**Avis de la Mission Régionale d'Autorité environnementale
de Bourgogne-Franche-Comté
sur le projet d'augmentation de capacité de production
du site SOLVAY Tavaux
sur les communes de Tavaux et d'Abergement-la-Ronce (39)**

N° BFC-2023-3528

Schéma représentant le circuit des eaux de la plateforme de Tavaux (cf. page 147 de l'étude d'impact)

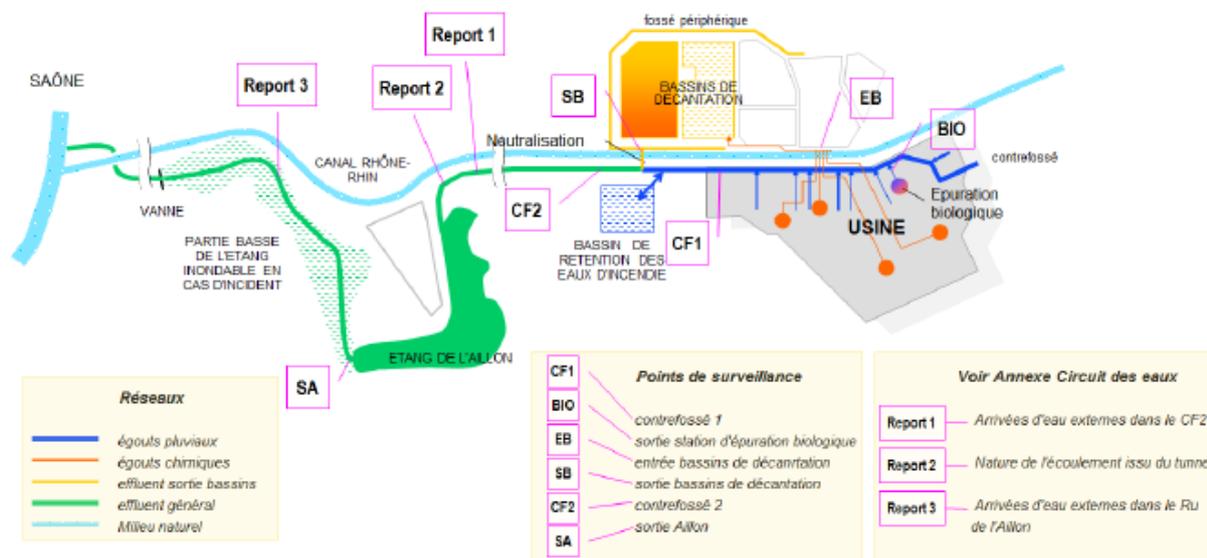
Le devenir des boues qui s'accumulent dans les bassins de décantation n'est pas précisé dans le dossier. **La MRAe recommande de compléter le dossier sur ce point.**
